HTTR 設工認 第 4 回申請(R2.3.30)のコメントに係る回答
(耐震性(波及的影響含む))

令和 2 年 7 月 31 日

日本原子力研究開発機構 大洗研究所

第 4 回申請(R2.3.30)に対する確認事項(No.1 R2/6/8):第 4 回第 1 編(耐震性)

図 1 解析モデル
(第 4 回設工認 添付書類 1-2-1-1 第 4 図抜粋)

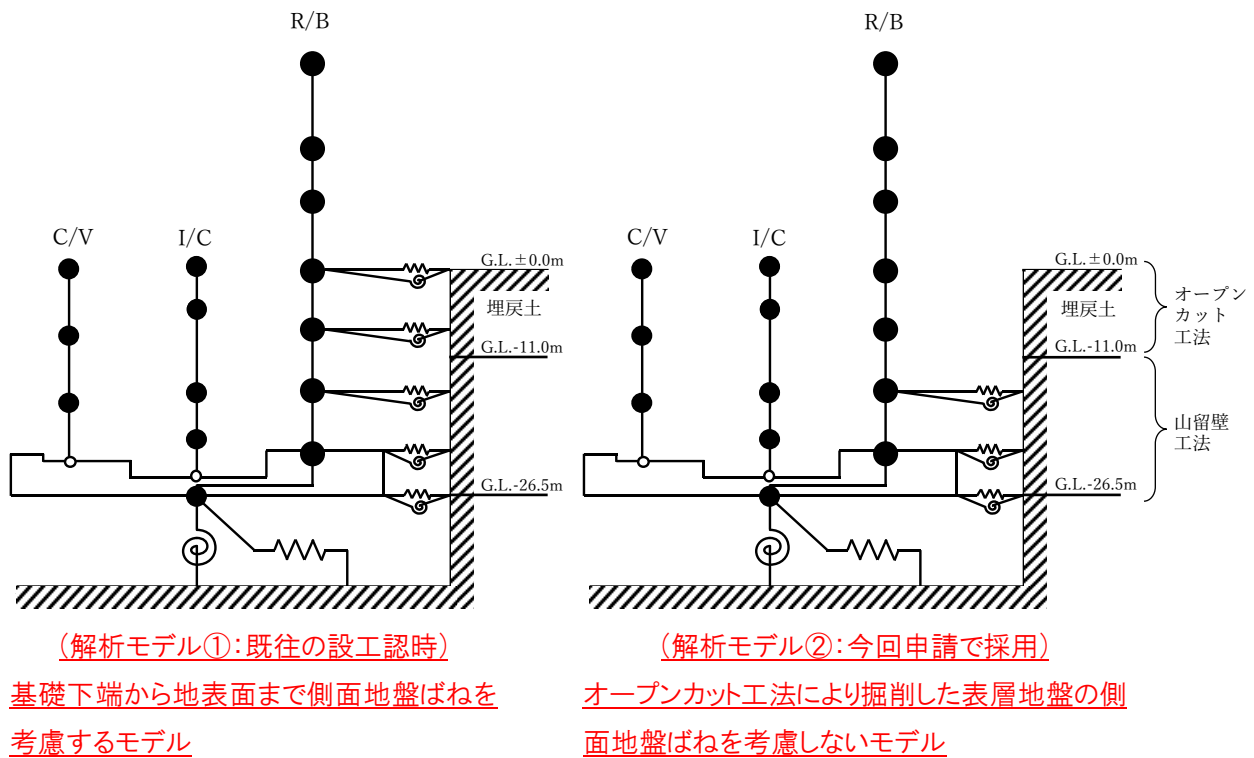
第 4 回申請における耐震性の確認、水平方向の解析モデルにおいて用いている側面地盤ばねについては、地震観測シミュレーション解析により、解析モデル②の方が観測記録との整合性が良いため、妥当であるとの説明をされている。この比較結果である添 1-2-1-1-8 第 6 図「最大応答加速度の比較(3.11 地震)」を見ると、解析モデル②は、観測記録点の若干危険側に位置している。解析モデル②の採用が適切である旨の説明をすること。

耐震評価に用いる地震応答解析モデルは、側面地盤ばねを考慮したモデル化としている。既往の設工認時は側面地盤ばねを地表面まで設置したモデルとしていたが、今回申請した設工認では表層地盤の拘束効果がないモデル(側面地盤ばねを地下 2 階以深に設置したモデル)を採用している。地震応答解析モデルを図 1 に示す。

図 4 最大応答加速度の比較(3.11 地震)
(第 4 回設工認 添付書類 1-2-1-1 第 6 図抜粋)

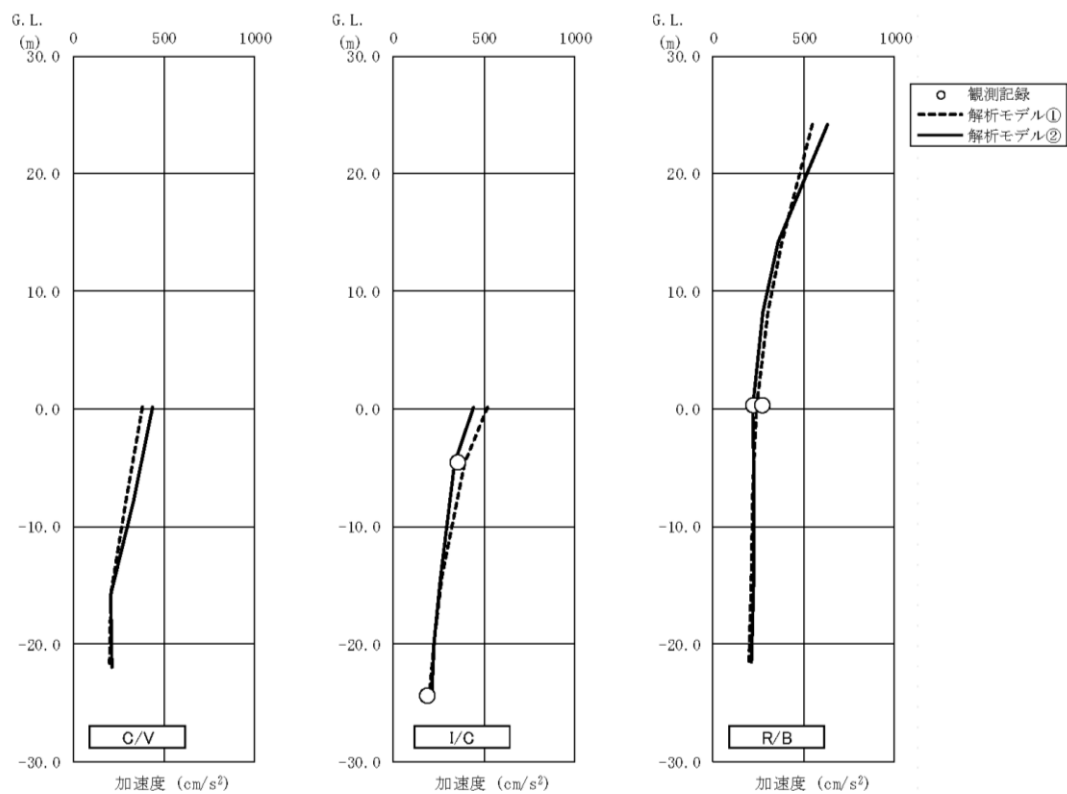
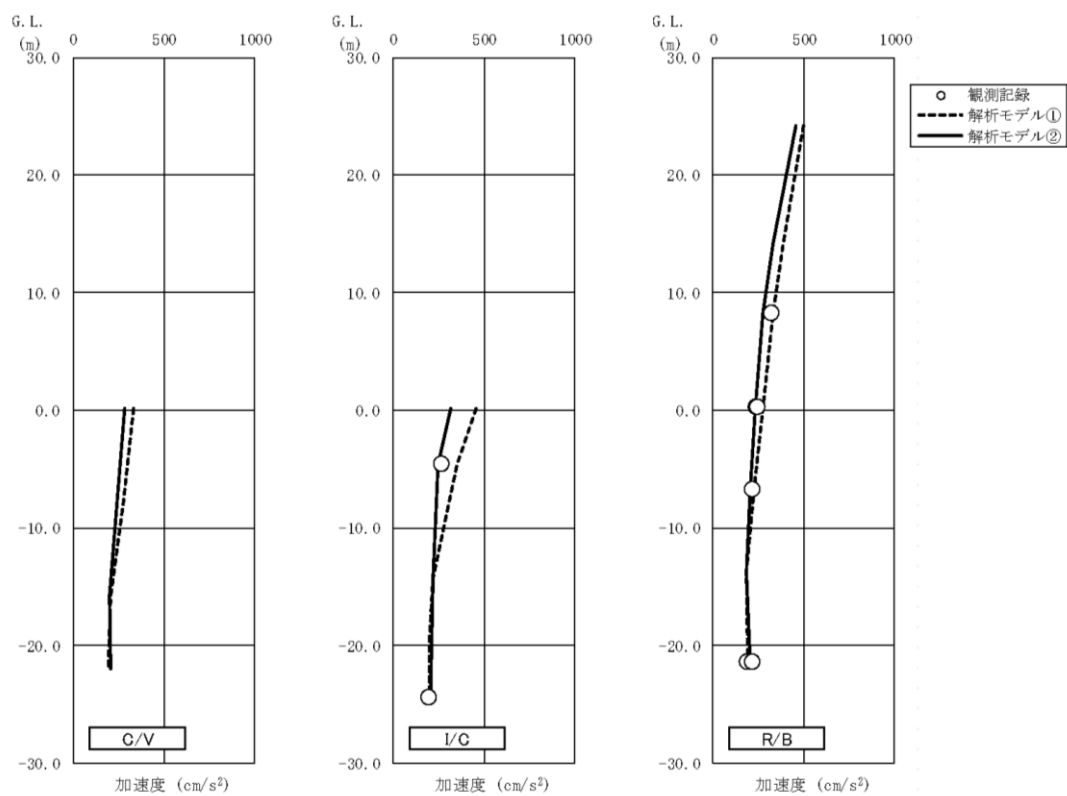
また、同図の NS 方向と EW 方向において、C/V と R/B の上方の応答が逆転している理由を説明すること。

今回申請で採用している解析モデル②は、オープンカットし埋土に置換している表層地盤の側面ばねを考慮していない(図 2)。埋土の動せん断弾性係数 G_0 :37,300 kN/m²(せん断波速度 V_s :146 m/s)は、表層の原地盤(Lm、Mu-S1、Mu-C)と比べて 0.2~0.9 倍程度の値となる(表 1)。Ss 地震時の表層の原地盤の剛性低下率 G/G_0 (図 3、0.25~0.75 程度)が埋土に生じることを考慮すると、もともと小さい剛性はさらに低下するため、表層地盤(埋土)の埋め込み効果を期待しないモデル化が適切である。また、最大応答加速度及び加速度応答スペクトルは観測記録をおおむね再現できており(図 4 から図 6)、解析モデル②を採用することは適切と考えている。

NS 方向と EW 方向における応答の違いについては、解析モデルと入力地震動の固有周期、固有モード(刺激関数)の組合せによって差が生じていると考えられる。解析モデルについては、解析モデル②の刺激関数(例として 5 次モード)は①と比べて、C/V 及び R/B 頂部の値が 1.2~1.4 倍となっており、解析モデル②の応答は 5 次等の高次モードの寄与率が大い(図 7)。入力地震動については、EW 方向の加速度応答スペクトルは NS 方向と比べて、5 次固有周期付近の成分が小さい(図 8)。

以上より、解析モデル②は 5 次等の高次モードの影響により C/V 及び R/B 頂部の応答が大きくなる傾向にあるが、EW 方向は NS 方向に比べて、入力地震動に 5 次固有周期付近の加速度成分が小さいため、頂部の応答に差が生じる(逆転している)と考えられる。

図 2 今回申請した設工認の時刻歴応答解析を用いた応答倍率法による評価の流れ

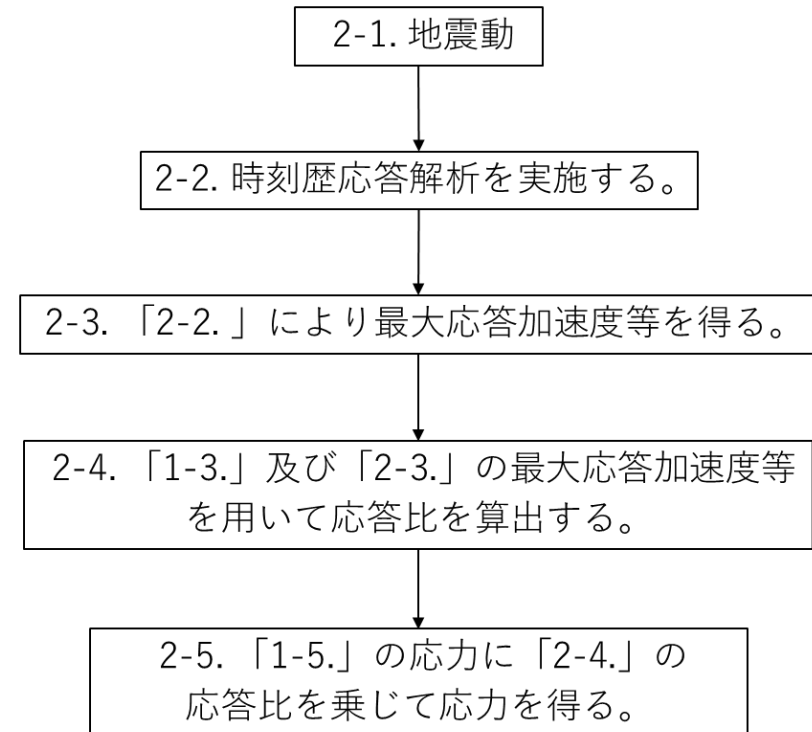
③時刻歴応答解析により地震発生応力を評価している場合は、経時的な影響や剛性のばらつき等の非線形影響も考えられるため、必ずしも地震時の応答評価結果(発生荷重、変位)が入力加速度と比例関係にあるとはいえないと考えられる。時刻歴応答解析に対しても、応答比を乗じることで地震発生応力を評価できることの妥当性を説明すること。

既往の設工認において、原子炉圧力容器モデル及び炉内構造物モデルを用いた時刻歴応答解析で最大応答加速度等を出し、得られた最大応答加速度等を用いて線形解析により応力評価を実施した。今回申請した設工認でも、非線形影響を考慮するために時刻歴応答解析を実施し、最大応答加速度等を出した。得られた最大応答加速度等を用いて応力評価を実施するために、既往の設工認及び今回申請した設工認の最大応答加速度等によって応答比を算出している。このため、この場合に応答倍率法による評価を用いることができると考える。今回申請した設工認の時刻歴応答解析を用いた応答倍率法による評価の流れを図2に示す。

図2 HTTR が用いる応答比の算出

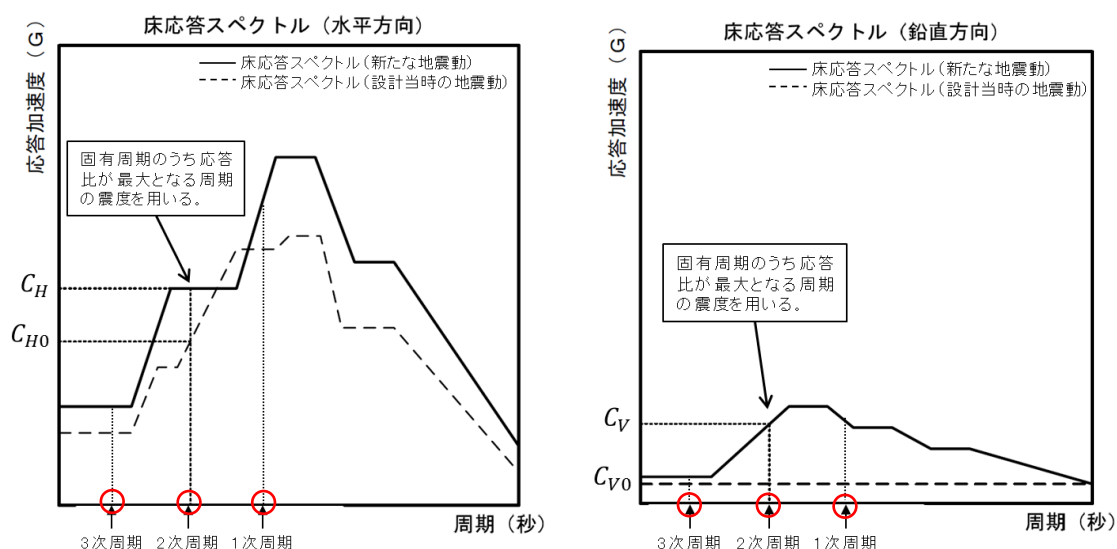
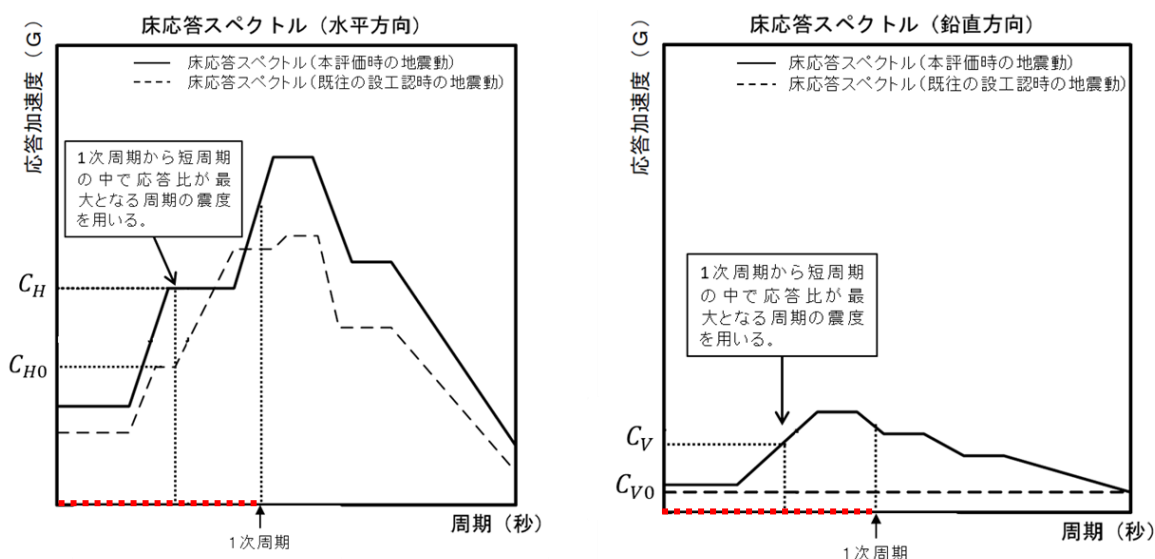
既設工認の応力値に乗ずる応答倍率をどのように評価しているのか。機器によっては応答の固有周期が異なり、床応答スペクトルの比も異なるので、これをどのように考慮しているのか。また、1次モードの固有周期に対して床応答スペクトル比をかけると推察されるが、高次モードの寄与を考慮したとしても、十分な保守性があるといえるのか説明すること。(高次モードに大きなモーダルウエイトがないことの説明が必要。)

応答比は一般的に評価対象設備の固有周期における震度を用いて算出している(図1参照)。なお、複数の固有周期における震度を考慮する必要がある評価対象設備では、各周期のうち最大となる応答比を算出する。すなわち、3つの赤丸の周期の中から最大となる応答比を算出する。一方、HTTR では、応答倍率法による解析の保守性を担保するために、評価対象設備の固有周期を用いず、1次周期から短周期の中で応答比が最大となる周期における震度を用いて応答比を算出する。すなわち、赤の点線で示した中で最大となる応答比を算出する。

図1 有効炉心 80%挿入時間¹⁾

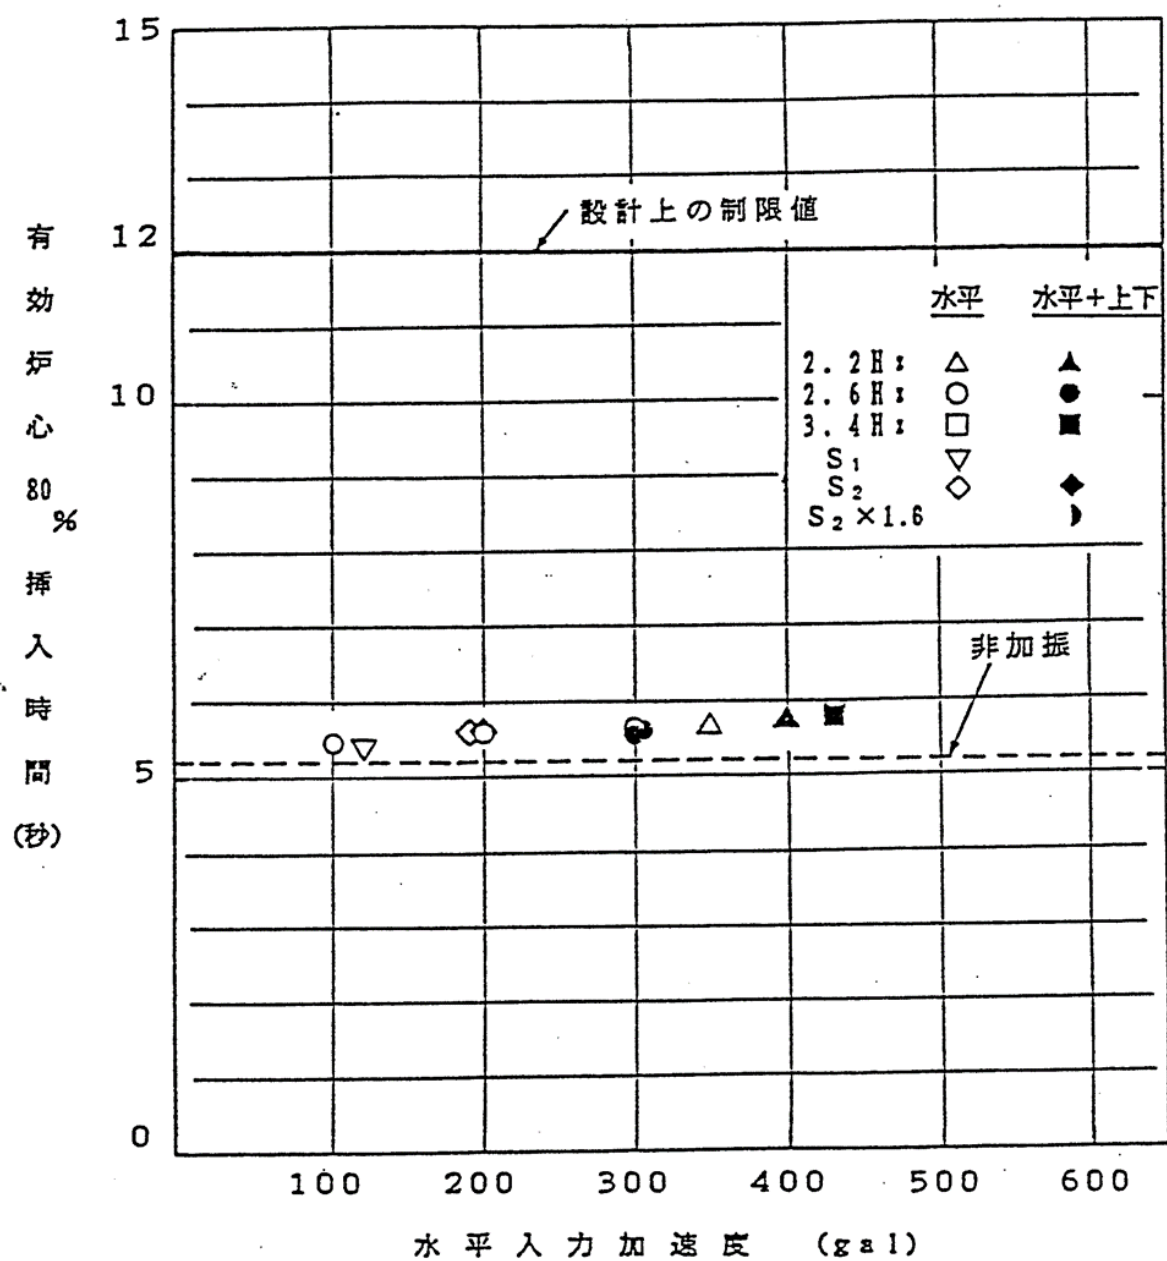
制御棒の挿入性については、計算上の応力が許容値以下であることを確認しているが、応力の比較のみで制御棒の挿入性が確保できることを、制御棒の挿入機構から説明して下さい。

本評価の前提条件を担保する観点から、基準地震動時における制御棒の動的挿入性を説明すること。

制御棒挿入性試験は、実施した全てのケースにおけるスクラム時の挿入時間は、設計上の制限値を満足した¹⁾。試験により得られたスクラム時間を図 1 に示す。

制御棒挿入性試験では、最大水平加速度約 400gal で試験を実施している。1/2Sd の高温プレナムブロック部における応答波の最大水平加速度は約 200gal である。そのため、1/2Sd 時でも設計上の制限値を満足する。

図 3 制御棒の挿入性が確保できなくなる可能性のある挿入孔の状態

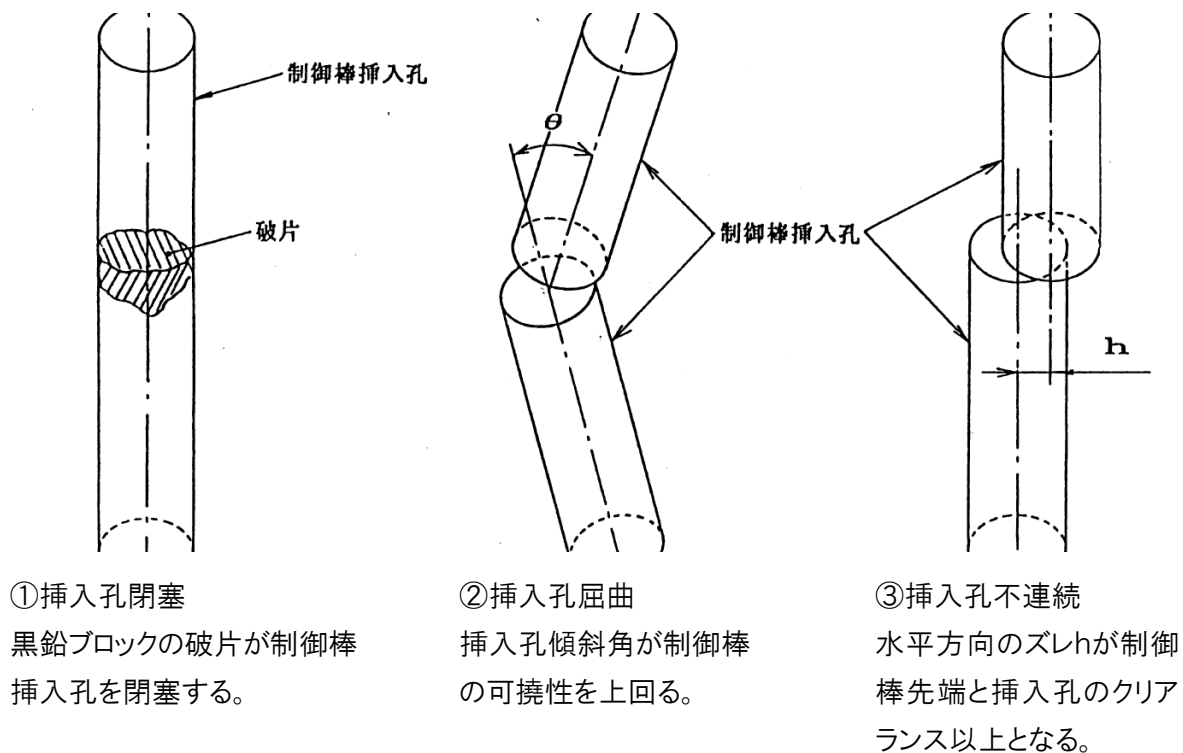
制御棒が基準地震動による地震力に対して構造健全性を有していること、連結棒の変形、損傷等により制御棒が屈曲し、複数の制御棒要素が挿入経路を閉塞することがないことを説明すること。

重力落下する制御棒と黒鉛製の制御棒案内ブロックの摩擦による挿入の阻害は、2.3 に記したとおり無視できるため、制御棒の挿入を阻害する要因は、①制御棒挿入孔内に黒鉛ブロックの破片等が噛みこむ(閉塞)、②制御棒の可撓性を超える屈曲が制御棒案内ブロックに発生する(屈曲性)、③制御棒案内ブロックの水平方向のズレにより挿入孔が狭まる(不連続性)、3 つである(図 3)。

①については、黒鉛ブロックの挿入孔は基準地震動による地震力によって破損しないとの評価を得ていること、また②については拘束バンド等が破損した場合に生じる最大の屈曲性を考慮しても制御棒の可撓性により挿入できるとの評価を、これまでに説明してきている。

図 1 機器・配管系に対する耐震設計のフロー

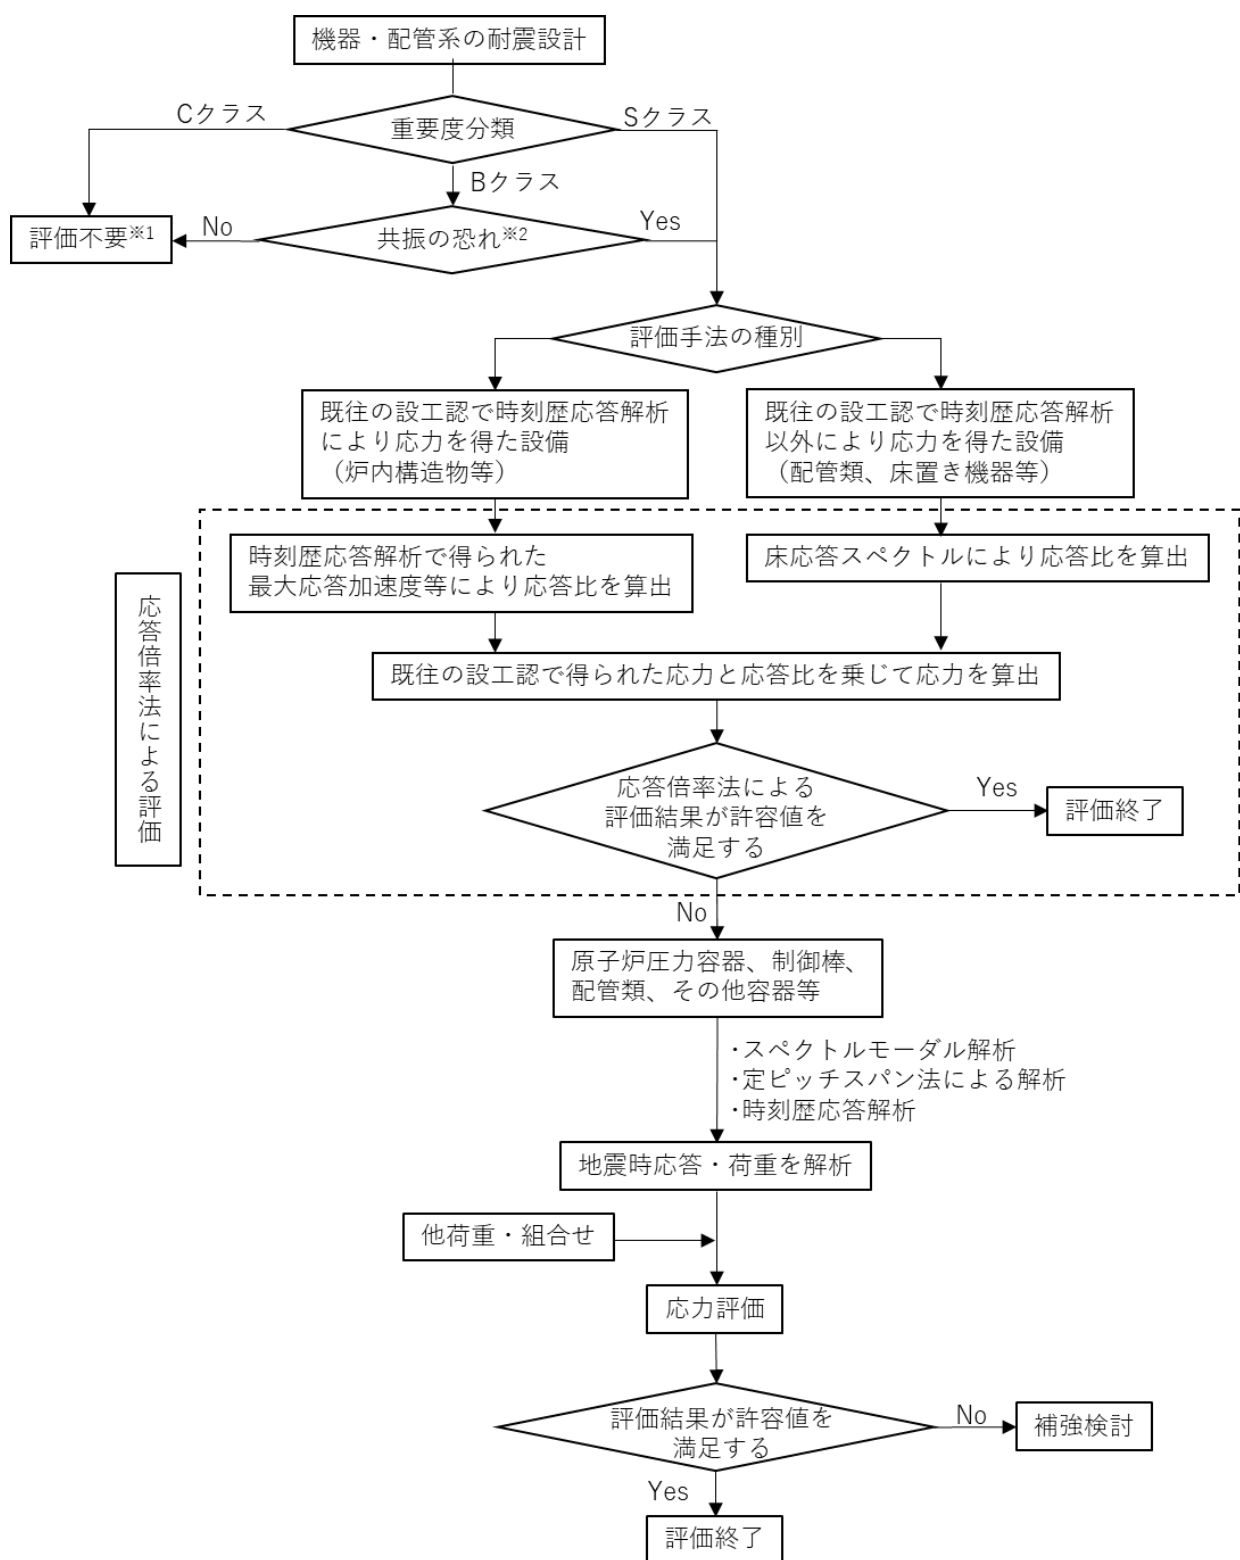
HTTRの機器・配管系の耐震設計について、JEAG4601-1987の図6.1.8-2～図6.1.8-5を参考にフロー化して、説明して下さい。

既認可にて一通りフロー化し、今回申請で応答倍率法を用いている範囲(応力解析と応力・強度評価)がわかるように纏めて下さい。

機器・配管系の耐震設計は、耐震Sクラス及び耐震Bクラスのうち共振するおそれのあるもの(1次固有振動数が20Hz未満)に対して、耐震性評価を実施する。耐震性評価は、まず、簡易的かつ保守的な応答倍率法による評価を実施する。つぎに、応答倍率法による評価の結果が許容値を満足しないものに対して、JEAG4601に基づく評価を実施する。
